Informe: LM-INF-IC-D-018-2020

Fiscalización del contrato: Mejoramiento de obras de drenaje y de la superficie de ruedo de las Rutas Nacionales 906 y 929 (en el tramo Piave - Cañal) "Ruta de la Leche", Licitación 2018LN-000006-0012400001.

Preparado por:  
**Unidad de Auditoría Técnica**  
**LanammeUCR**

**Figura 11.** Ubicación de los deterioros y algunas de las deficiencias en el sistema de drenajes observadas por el Equipo Auditor en el proyecto de asfaltado de la ruta de la leche. Fecha: 3 de junio de 2020.

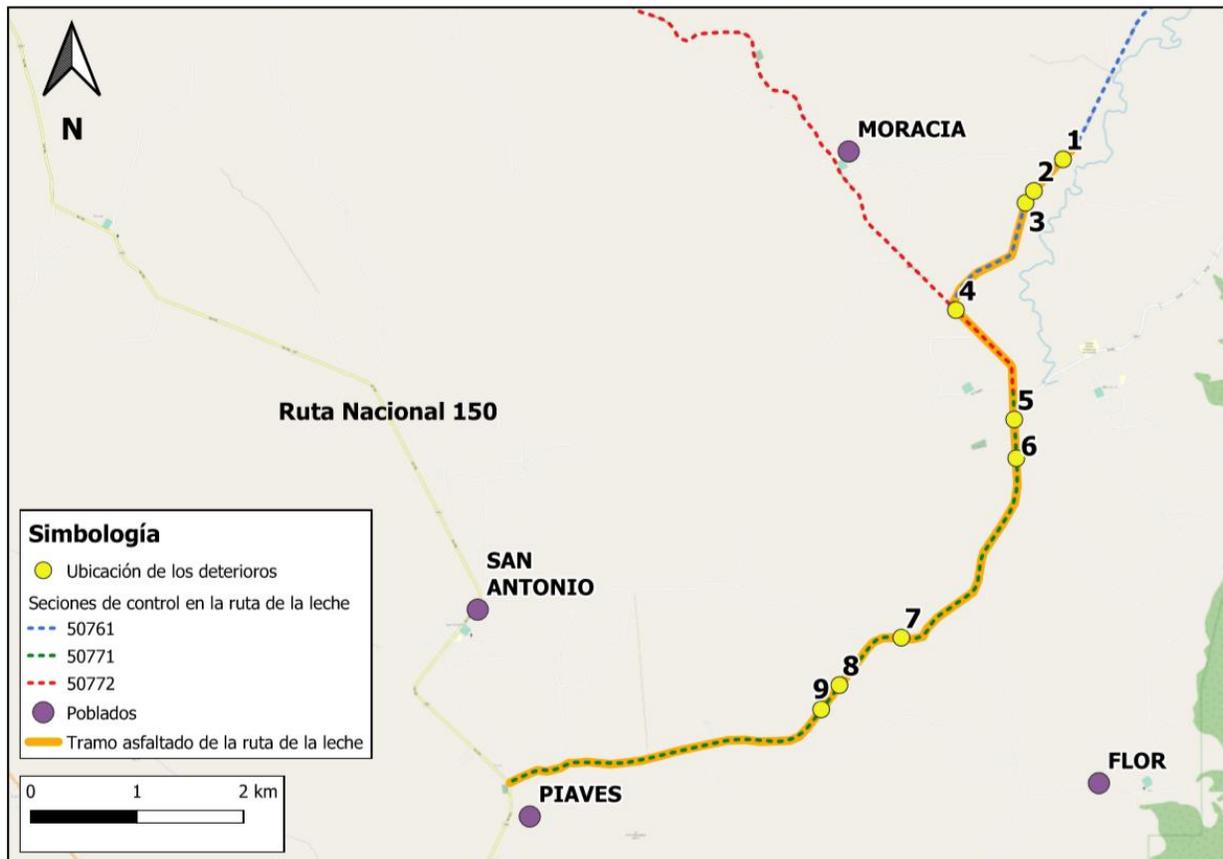
Este tramo está comprendido entre los estacionamientos 9+750 y 9+850, que para efectos de este informe corresponde al punto 1 de la Figura 11, donde posteriormente se identificaron los deterioros más severos.

No obstante, un aspecto que llama la atención y preocupa al Equipo Auditor es que, posterior a la recepción provisional del proyecto y la reparación realizada por el contratista entre los estacionamientos 9+750 y 9+850, este tipo de grietas han seguido apareciendo a lo largo de todo el tramo asfaltado, aumentando su nivel de severidad con el paso del tiempo, siendo que en algunos casos el nivel de severidad va más allá de la capa de mezcla asfáltica y se extiende a capas granulares (ver Figura 12 donde se muestra una grieta que afecta incluso la reparación realizada entre los estacionamientos 9+750 y 9 +850).

*... se acuerda que la empresa constructora realizará el levantamiento de este tramo de carpeta y será sustituido con una capa nueva de mezcla asfáltica (MOPT, 2020a).*

**Figura 33.** Evolución de la regularidad superficial del proyecto, por estacionamiento

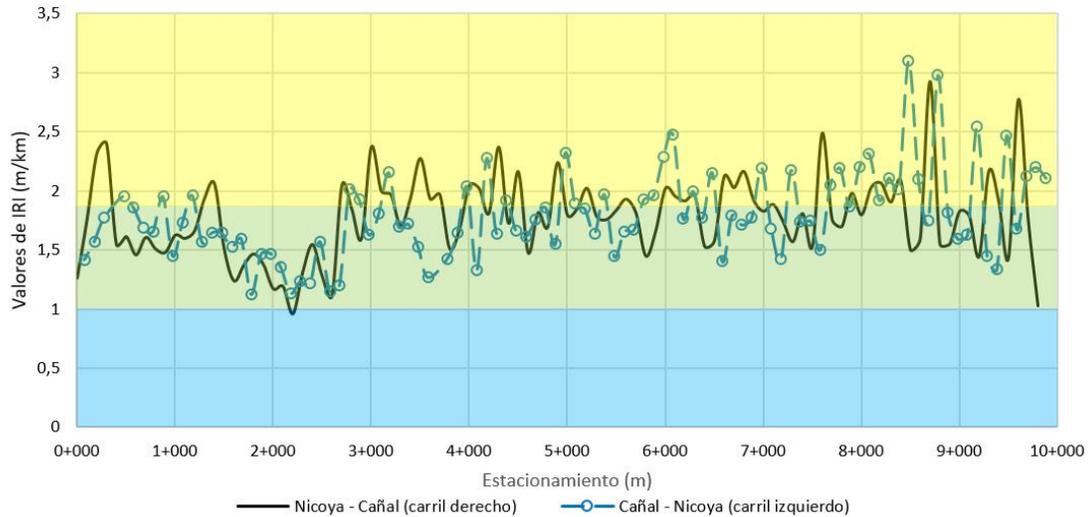
En la Figura 33 se muestra cómo varía la regularidad superficial a lo largo de los diferentes estacionamientos del proyecto. Se observó que los mayores valores de IRI (es decir los puntos de mayor irregularidad superficial) se encuentran entre el estacionamiento 8+000 y el final del proyecto (estacionamiento 10+000). Esta condición concuerda con el hecho de que los mayores deterioros fueron detectados en los estacionamientos finales del proyecto.

**Figura 34.** Gráfico de frecuencias acumuladas para los valores de IRI en el proyecto

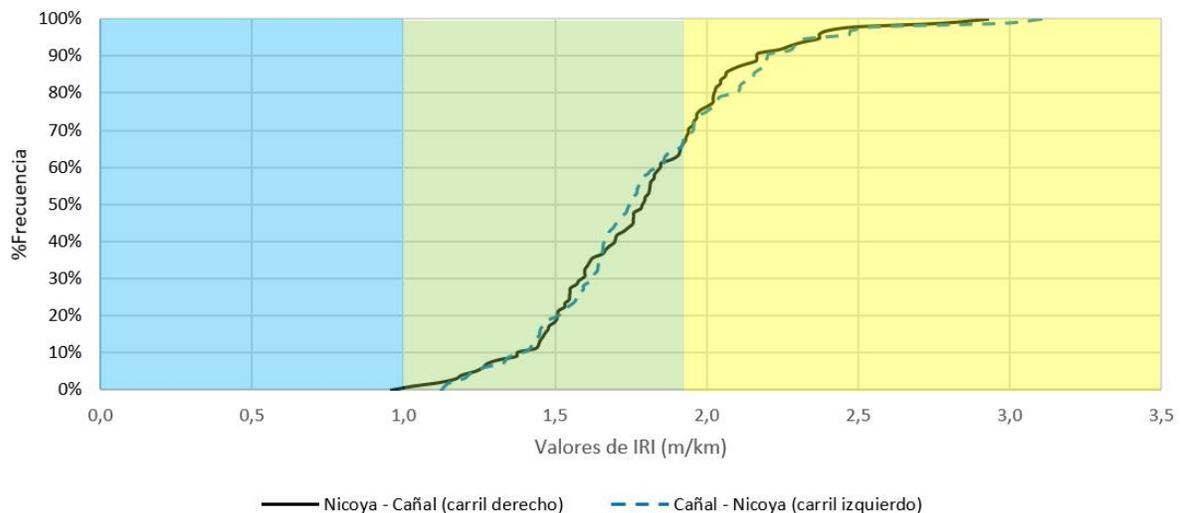
La Figura 34 muestra un gráfico de frecuencias acumuladas que permite determinar los porcentajes de los tramos que se encuentran en cada una de las categorías de regularidad superficial (IRI) según la categorización de la Tabla 2.

Por otra parte, la Tabla 3 muestra las estadísticas generales sobre la condición de regularidad superficial del proyecto, donde se observó que la regularidad superficial promedio fue de 1,8 m/km, observándose además valores mínimos de regularidad superficial de 1 m/km hasta valores de 3,1 m/km. Además, al utilizar como referencia los rangos de IRI establecidos en el informe de evaluación de la red vial nacional, se tiene que el 36 % de los tramos de 100 m evaluados se encuentran en una condición regular.

**Figura 35.** Categorización del parámetro D<sub>0</sub> en el proyecto

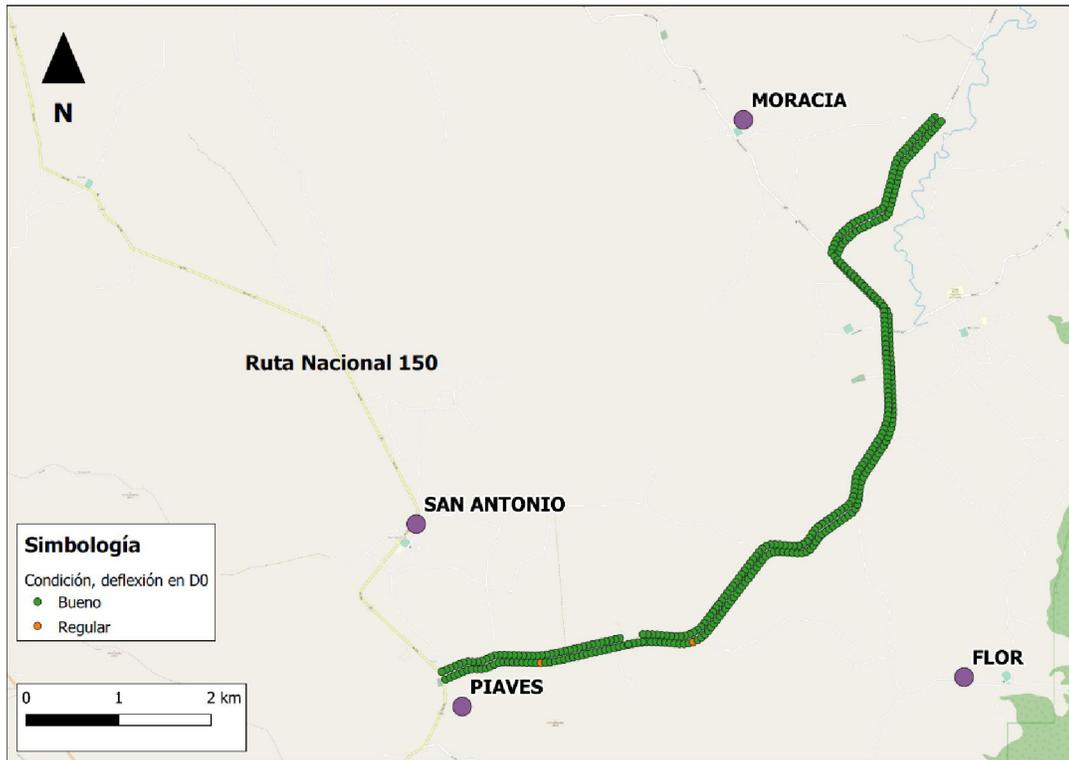
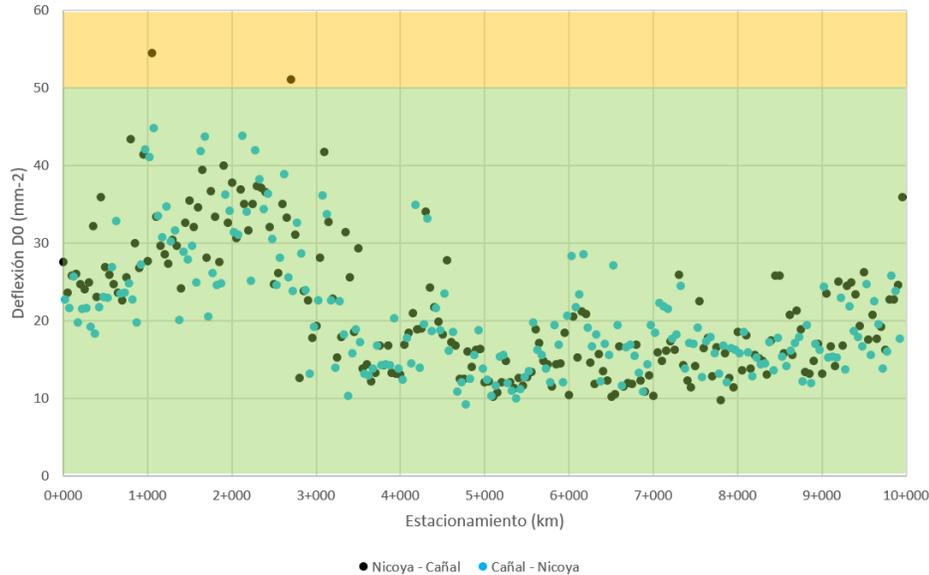
A partir de la información del ensayo de FWD se determinó que el parámetro D<sub>0</sub>, que es representativo de la condición estructural general del pavimento; es bueno en casi la totalidad del proyecto (ver Figura 35 y Figura 36). Se observaron solamente dos puntos cuya condición estructural general era regular.

**Figura 37.** Categorización del parámetro BLI en el proyecto

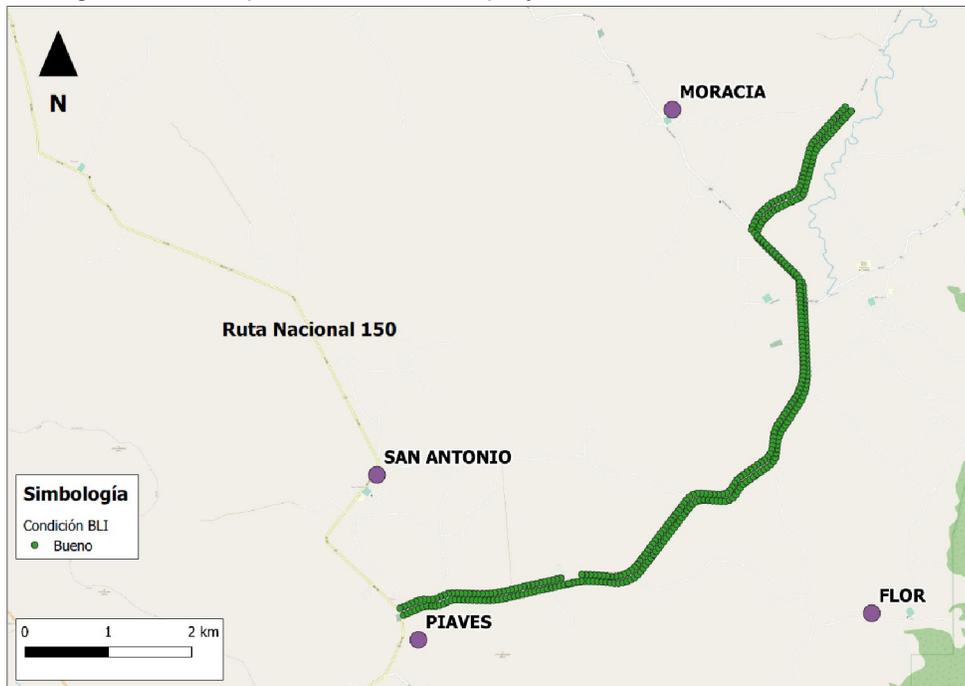
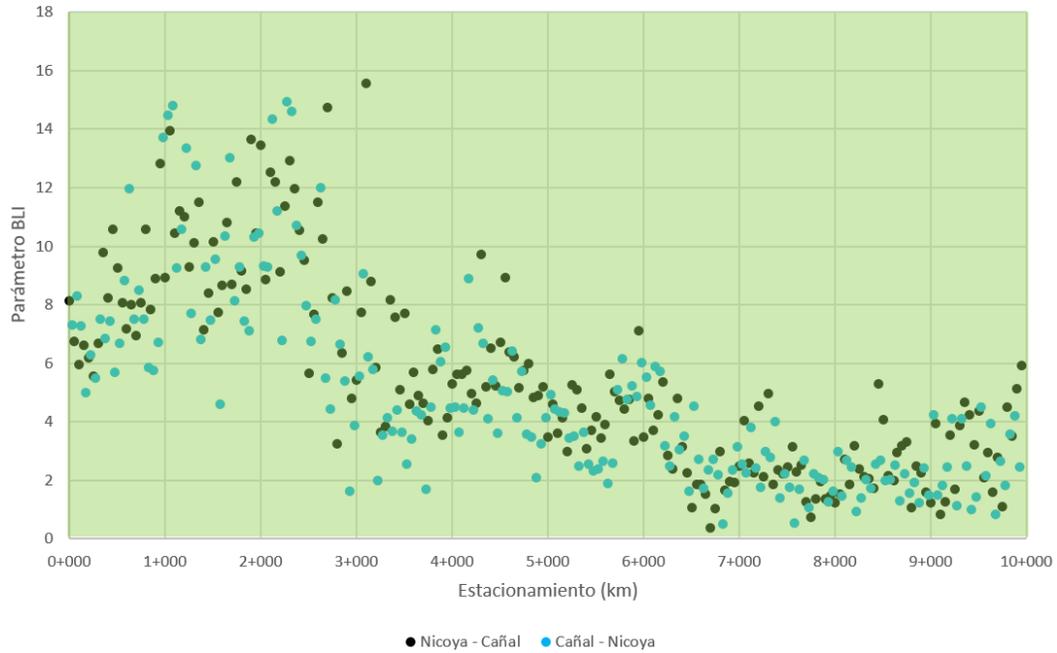
A partir de la información del ensayo de FWD se evidenció que el parámetro BLI, que es representativo de la condición estructural de la condición superficial del pavimento (de 0 a 300 mm de profundidad); en su totalidad es bueno, como se muestra en la Figura 37 y Figura 38.

Figura 39. Categorización del parámetro MLI en el proyecto

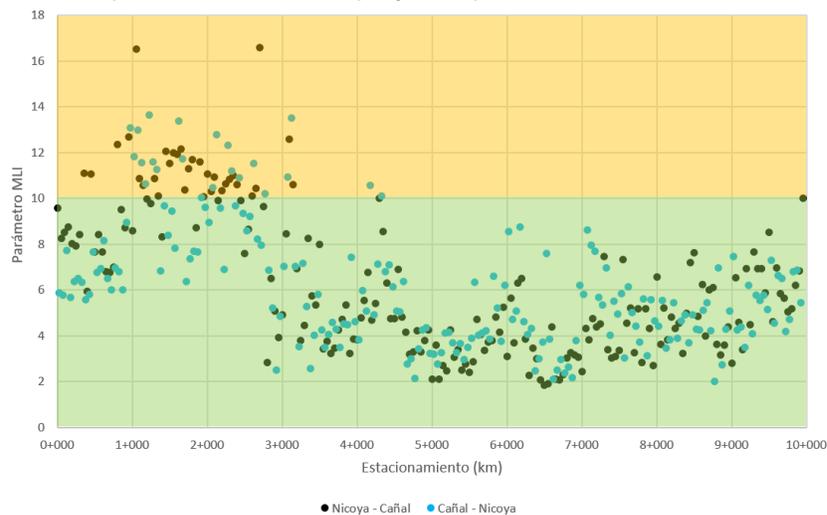
En cuanto a la caracterización del proyecto mediante el indicador de daño de base (que en este caso es representativo de la condición del pavimento entre 300 mm y 600 mm de profundidad), se pudo observar que nuevamente se cuenta con una mayoría de puntos ubicados en la categoría de buena. Sin embargo, en los primeros 3000 metros del proyecto se observó una tendencia marcada donde la mayoría de los puntos evaluados contaban con una condición regular. Lo anterior concuerda con el hecho de que en los primeros 2800 metros del proyecto se colocó la mezcla asfáltica sobre el material de base existente a diferencia del resto del proyecto donde se colocó el material de base justo antes de la colocación de la capa de mezcla asfáltica.

Figura 41. Categorización del parámetro LLI en el proyecto

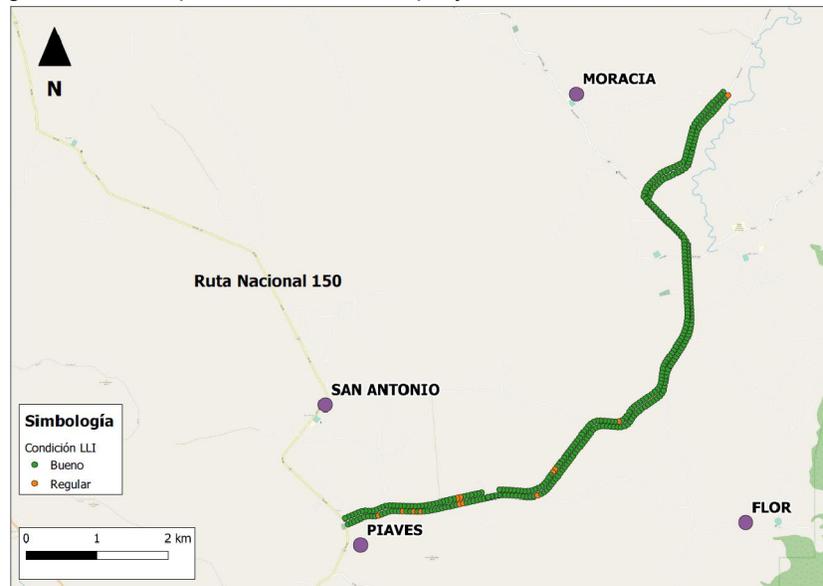
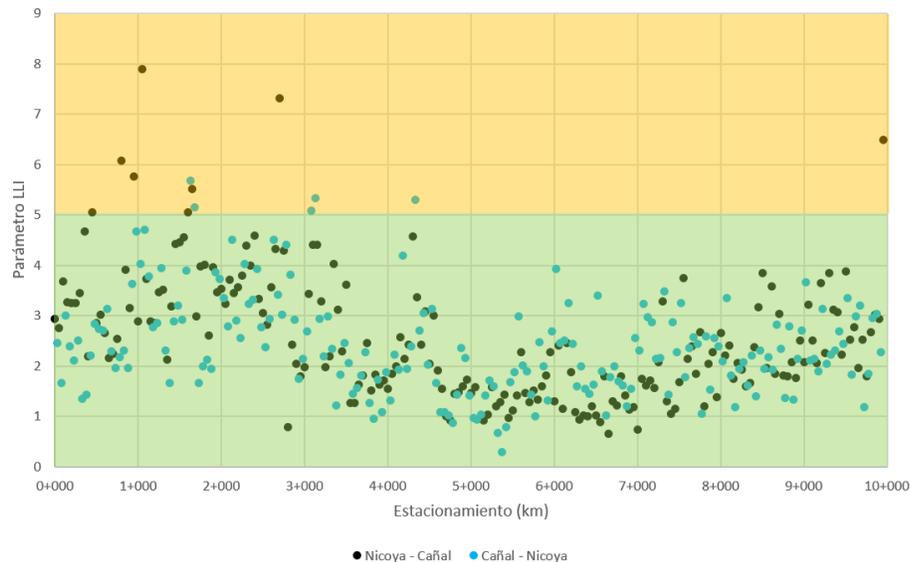
Tomando en cuenta el indicador de curvatura de base, que en este caso representa la condición estructural del pavimento entre 600 y 900 mm de profundidad, se observó que en términos generales la condición estructural de la subrasante del proyecto es buena (ver Figura 41 y Figura 42).

**Figura 43.** Categorización de la fricción superficial del proyecto

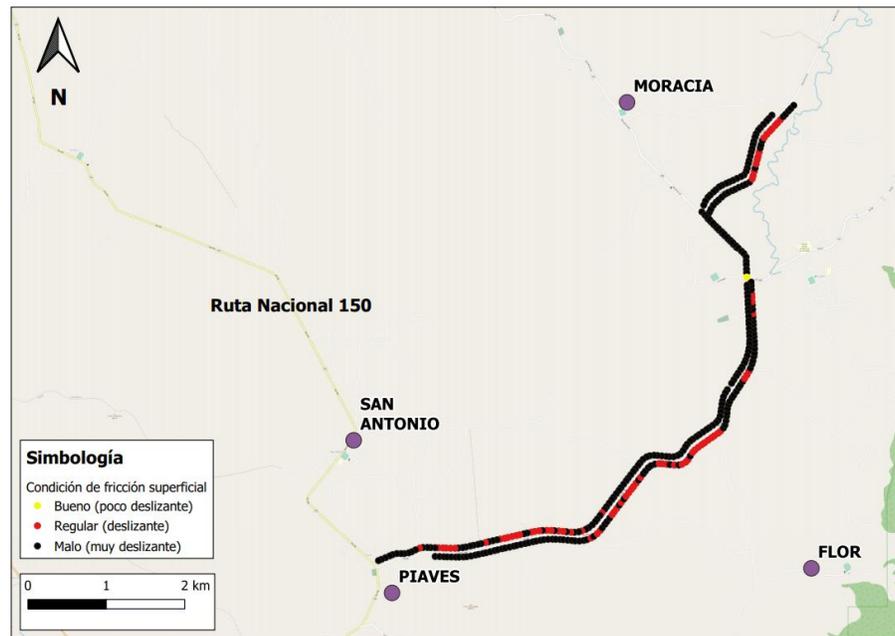
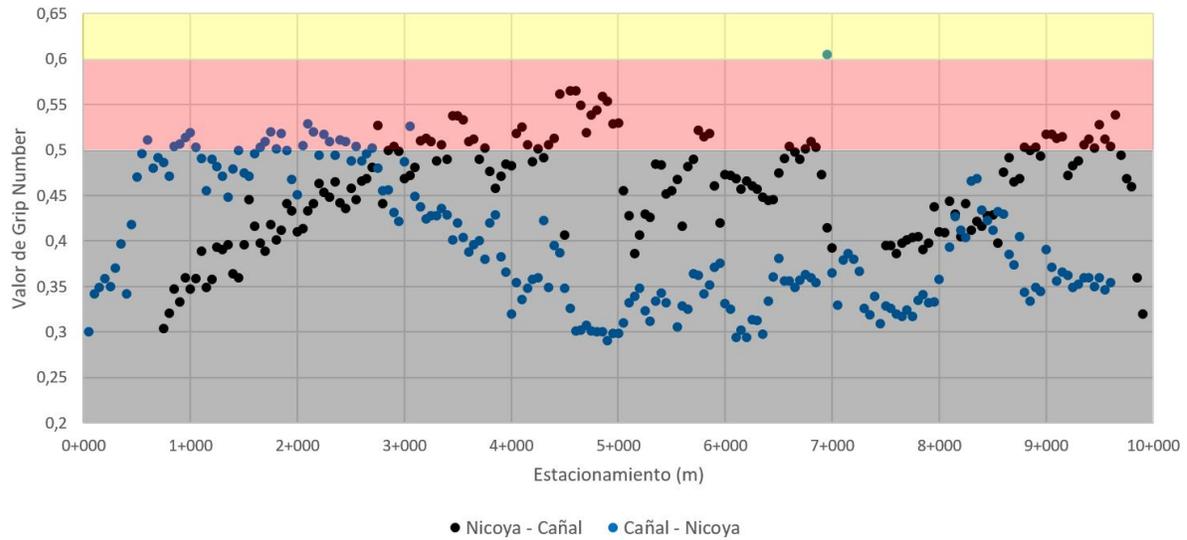
A continuación, en la Figura 43 y Figura 44 se ilustra de manera gráfica (y de acuerdo con los rangos establecidos en la Tabla 6) la evaluación de la regularidad superficial en el proyecto:

Por otra parte, se observó que el carril en el sentido Cañal – Nicoya es el que presenta las mayores deficiencias en términos de fricción superficial, de manera que en este sentido el 87% del proyecto se encontró en condición mala o muy deslizante. Además, como se muestra en la Tabla 7 el promedio de Grip Number a lo largo de todo el proyecto es de 0,43 lo cual corresponde a una condición muy deslizante.
